平陆县 100MW 农光互补光伏发电项目

监理工程师通知单

编号: ZHJL-JLTZ-PL-038

主题: 关于西沟光伏场区巡视检查发现以下需要消缺项:

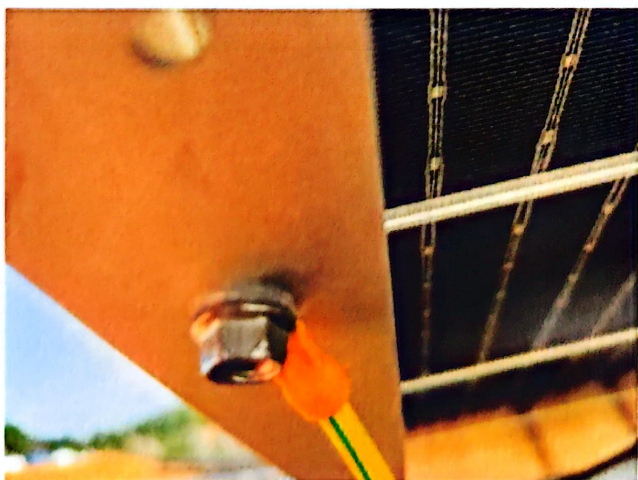
1. 桩基础防水帽未安装到位

2. 斜梁弯曲错位

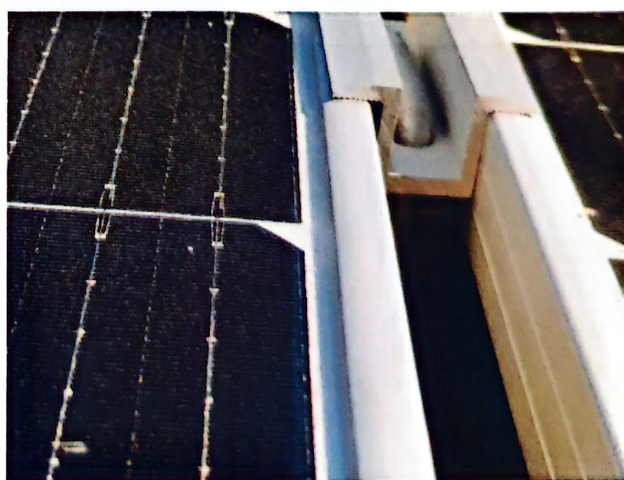
3. 接地螺丝不符合规范要求

4. 压块与组件有空隙

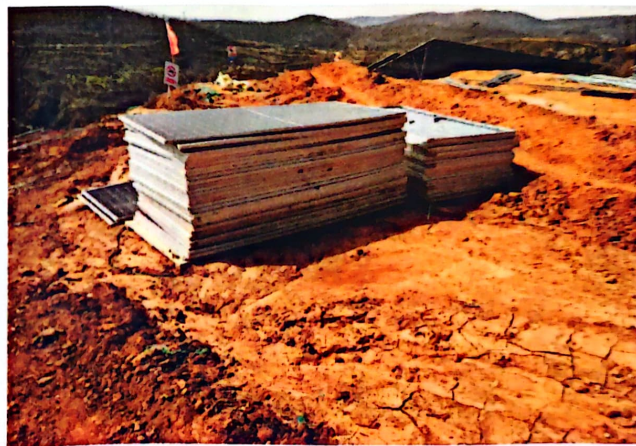
5. 组串之间存在遮挡

6. 斜梁弯曲导致组件波浪形

7. 所有地桩应集中归类整理

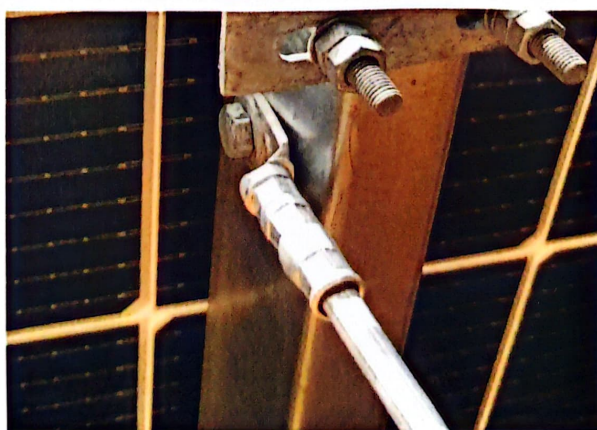
8. 破碎组件归类，挂标注警示牌

9. 组串接地安装不规范
